MEMORANDO  
DRPM-056-2023

ASUNTO: Respuesta Memorando DEEIA-0092-0702-2023.

**INFORME TÉCNICO DE EVALUACIÓN DRPM-SEIA-No. 002-10-03-2023**

PROYECTO:	PH LAGUN.
PROMOTOR:	BRISAS DEL NORTE DEVELOPMENT, S. A.
CATEGORÍA:	II
FECHA DE INSPECCIÓN:	23 DE FEBRERO DE 2023.
LOCALIZACIÓN DEL PROYECTO:	CORREGIMIENTO DE RUFINA ALFARO, DISTRITO DE SAN MIGUELITO, PROVINCIA DE PANAMÁ.
FECHA DE INFORME:	10 DE MARZO DE 2023.
EXPEDIENTE DRPM:	DRPM-IIF-002-2023.
EXPEDIENTE DEIA:	DEIA-II-F-018-2023.
PARTICIPANTES:	JOSE DOMINGUEZ. (PROMOTORA). EMILIO RODRÍGUEZ. (PROMOTORA). HÉCTOR JUSTINIANI. CONSULTOR. RACHELL BOYD. UNIVERSIDAD DE PANAMÁ. CARLOS GUERRERO. SF. DRPM-MIAMBIENTE. MARTA MORENO. SAPB. DRPM-MIAMBIENTE. HÉCTOR MAURE. SEIA DRPM-MIAMBIENTE. YAGEHIRY GARCIA. SEIA DRPM-MIAMBIENTE.

Figura 6.6.1: Afluentes e drenos del Proyecto

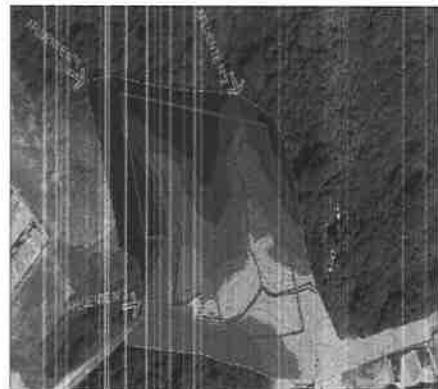
*En las siguientes figuras No. 6.6.1 y 6.6.6, presentadas dentro del Estudio de Impacto Ambiental, se muestran las fuentes de agua en la actualidad versus la infraestructura propuesta mediante el proyecto.*

*En la figura 6.6.1, visible en el contenido 6.6 Hidrología, se observa las pendientes del terreno tal como se describe en el contenido 6.4 Topografía, “topografía que desciende con pendientes entre 25% y 120% aproximadamente”. Específicamente en dirección suroeste de la propiedad paralela a la vía hacia el club del golf, se puede visualizar lo siguiente:*

- *En lo seleccionado en amarilla, existe una sección del denominado afluente No. 3 y Afluente No. 1, el cual quedan fuera del polígono del proyecto a desarrollar, teniendo pendientes, dos denominados afluentes (sin infraestructura) y las colindancia de las terracerías productos del proyecto, por consiguiente, esto pudiese generar impactos ambientales externos que influyen en el proyecto y sus fuentes de agua natural, como lo es en la erosión y/o arrastre del suelo respecto a las fuentes de agua natural.*

- *Dentro del Estudio de Impacto Ambiental no detalla las técnicas en el manejo de taludes, desniveles, excavaciones y la erosión respecto a los cuerpos de agua durante la etapa de construcción del proyecto.*

- *En la figura 6.6.6, visible en el contenido 6.6 Hidrología, podemos observar que la dirección originaria del cauce de las fuentes de agua natural, posiblemente serán desviadas y canalizadas hacia los márgenes del polígono del proyecto, por lo que es necesario describir la actividad de la obra en cauce que se llevará a cabo.*

- *La canalización, desvió, relleno, enterramiento, enderezamiento o entubamiento de fuentes hídricas solo serán consideradas si el objetivo es de prevención de riesgos ante inundaciones o similar, construcción de pasos o vías de comunicación; dichas solicitudes deberán ser técnicas y socialmente justificadas y contempladas en el Estudio de Impacto Ambiental, tal cual como se establece en la Resolución No. DM. 0431 -2021, de 16 de agosto de 2021, Por la cual se establecen los requisitos para las autorizaciones de las obras en cauces naturales en la República de Panamá y se dictan otras disposiciones.*

- *El promotor del proyecto deberá cumplir con lo establecido en el Decreto Ejecutivo No. 44 de 6 de mayo de 2002, Por el cual se reglamenta la construcción de estructuras sobre cursos abiertos de aguas naturales en área urbana.*

- *Presentar planos de la obra civil (georeferenciada) que se realizará en los cuerpos de aguas en cumplimiento de Resolución DM. 0431 - 2021, de 16 de agosto de 2021, en su artículo 8, indica lo siguiente: Cumplir con lo establecido en los artículos 23 y 24 de la Ley 1 de 1994; ya que las autorizaciones de la obra en cauce no aprueban la remoción o tala de la vegetación del bosque de protección.*

- *Dentro del Estudio de Impacto Ambiental no se identifican impactos ni se presentan medidas de mitigación específicas, teniendo en cuenta que se realizará un cambio en la dinámica del flujo del agua del área, en cuanto al incremento en la velocidad de las aguas, perdida en la capacidad de infiltración de agua, alteración del recurso hídrico, entre otros.”*
